CONCORRÊNCIA Nº 04/2025

OBJETO: CONTRATAÇÃO DE EMPRESA ESPECIALIZADA PARA EXECUÇÃO DA OBRA DE CONSTRUÇÃO CIVIL DA UNIDADE INTEGRADA DO SESC PARANÁ E SENAC PARANÁ, NO MUNICÍPIO DE GOIOERÊ/PR.

Referente aos questionamentos recebidos até o momento, tem-se a informar e esclarecer o que segue:

PROJETO ACÚSTICO

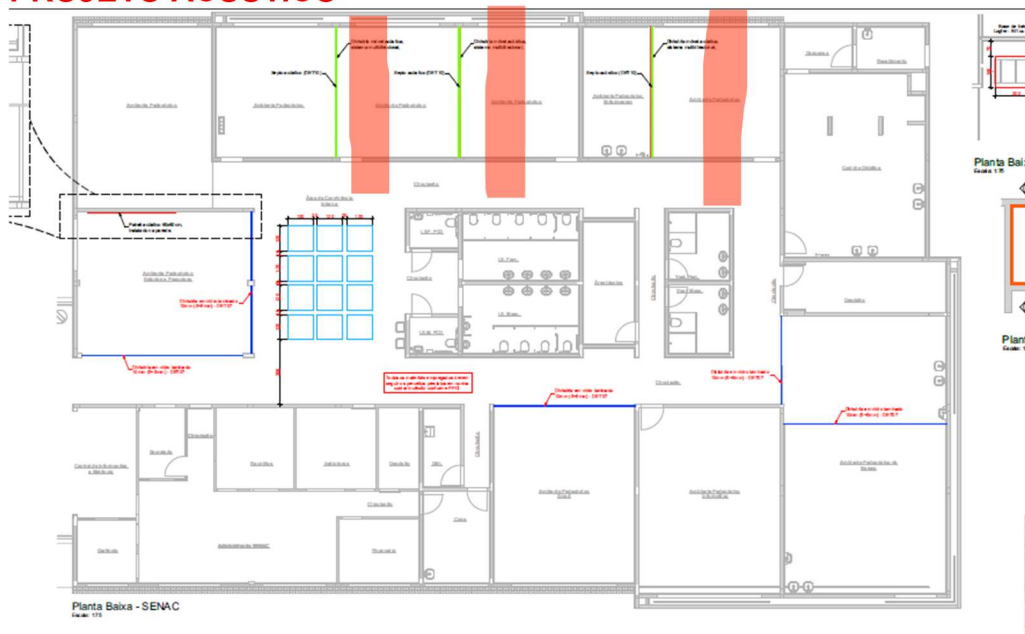
Verificamos que há um item na planilha com quantidade faltante. A planilha contempla o pagamento de duas divisórias, porém, de acordo com o projeto acústico, são previstas três divisórias, conforme detalhado abaixo:

Medidas de cada divisória (Projeto):

Comprimento: 6,225 m

Altura: 4,40 m

Área: 27,39 m² (cada divisória) x 2 = **54,78 m²**

Portanto, será necessário realizar aditivo dessa área faltante.

RESPOSTA: Conforme manifestação da área técnica “Para a apresentação da proposta comercial de preços, a licitante deve considerar os serviços e as quantidades especificadas na planilha orçamentária fornecida, que está anexada ao edital. Caso seja identificada necessidade de serviços adicionais durante a execução do escopo, há previsão no edital, conforme os itens destacados a seguir:

“9.10. O instrumento de Contrato poderá ser aditado, nas hipóteses de acréscimo que se fizerem necessárias em relação ao seu objeto, em até 50% (cinquenta por cento) de seu valor inicial, devidamente atualizado. As supressões, por sua vez, poderão ser realizadas nos limites estabelecidos entre as partes.”

“9.13. Caso haja necessidade de revisão de quantitativos ou inclusão de serviços, a licitante eventualmente contratada deverá encaminhar ao SENAC/PR e ao SESC/PR uma proposta de aditivo para análise, antes da sua execução. 9.13.1. Serviços constantes das Planilhas Orçamentárias que não se façam mais necessários, total ou parcialmente, também serão suprimidos por meio de aditivo contratual, conforme indicação da fiscalização do SENAC/PR e do SESC/PR.”
